Freiraumplanerischer Wettbewerb

»UMGESTALTUNG HERNE-BAY-PLATZ UND PLATZ VON GARDELEGEN« in Waltrop

Protokoll EK

31. Oktober 2023

Abgrenzung Platz von Gardelegen

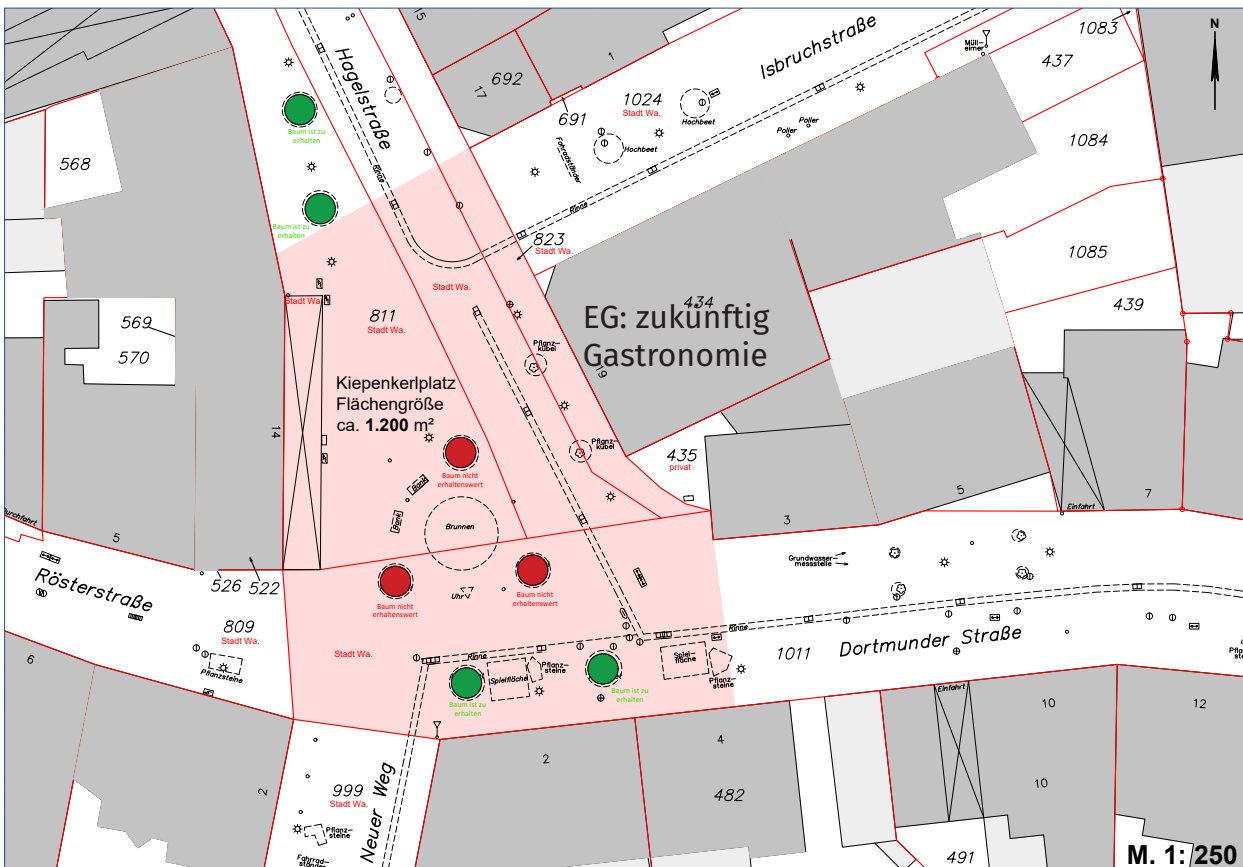
Frage 2: Abgrenzung Wettbewerbsgebiet: Die nördliche und östliche Abgrenzung des Herne-Bay-Platz liegt mitten im Gehweg/ Bushaltestelle. Wäre es nicht sinnvoller, wenigstens bis zum Bordstein zu planen?

Antwort: Diese Fläche kann nicht offiziell dargestellt werden, da dieser Bereich 2017 mithilfe von Fördermitteln realisiert wurde und folglich Bestandskraft besitzt. Entwurfsvorschläge für diese Fläche können eingereicht werden, eine Umsetzung wäre von der Abstimmung mit den Fördermittelgebern abhängig.
